PARECER ÚNICO Nº 0287947/2019 (SIAM)

INDEXADO AO PROCESSO:	PA COPAM:	SITUAÇÃO:
Licenciamento Ambiental	08233/2011/014/2017	Sugestão pelo Deferimento
FASE DO LICENCIAMENTO:	Renovação de Licença de Operação - RENLO	VALIDADE DA LICENÇA: 10 anos

EMPREENDEREDOR:	Soma Ambiental Tratamento e Disposição de Resíduos S/A.	CNPJ:	13.399.764/0001-43
EMPREENDIMENTO:	Soma Ambiental Tratamento e Disposição de Resíduos S/A.	CNPJ:	13.399.764/0001-43

Figura 05 - Mapa contendo área de recomposição (em verde claro)

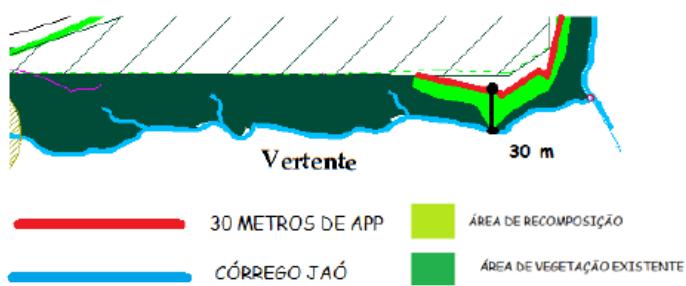
Conforme o documento, as APPs existentes no local totalizam 34.080 m², sendo que 11.368 m² demandam recomposição (vide Figuras 05 e 06).

Figura 08 - Divisão das áreas para recomposição

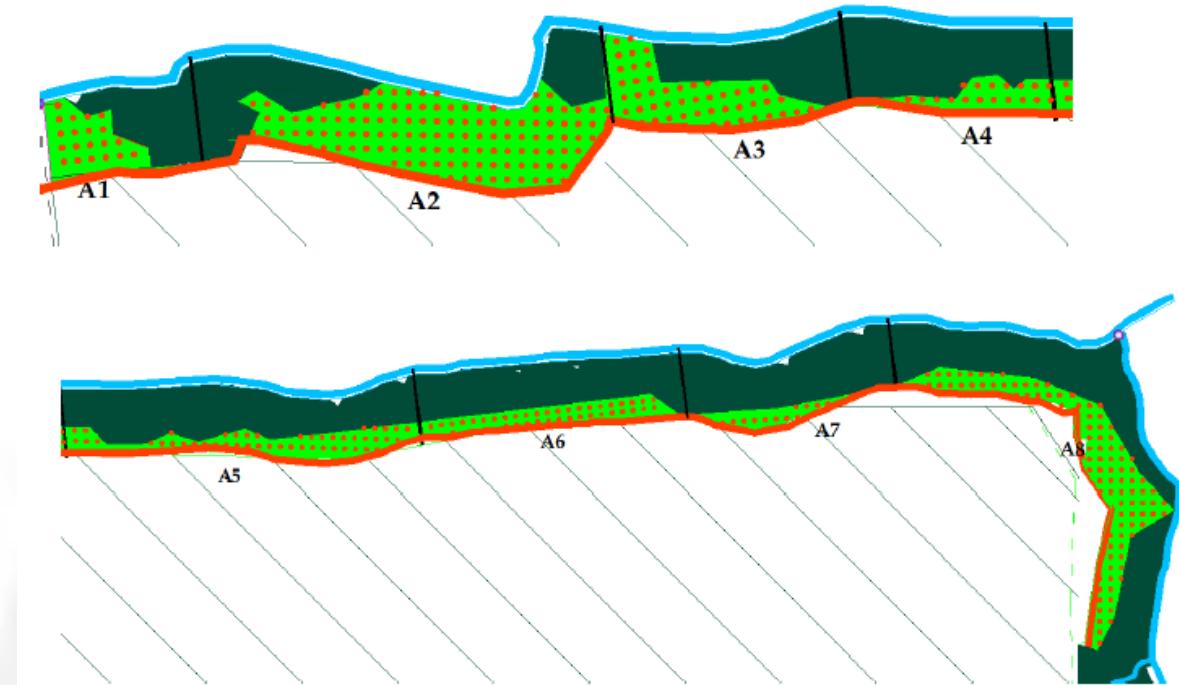
A área foi dividida em 8 partes para recomposição, vide Figura 08.

Será efetuado o plantio de espécies heterogeneamente com 4 espécies pioneiras e 1 espécie secundária, com espaçamento de 3 a 5 metros entre os grupos adensados, totalizando, aproximadamente **2.290 mudas**, de acordo com o Quadro 01.
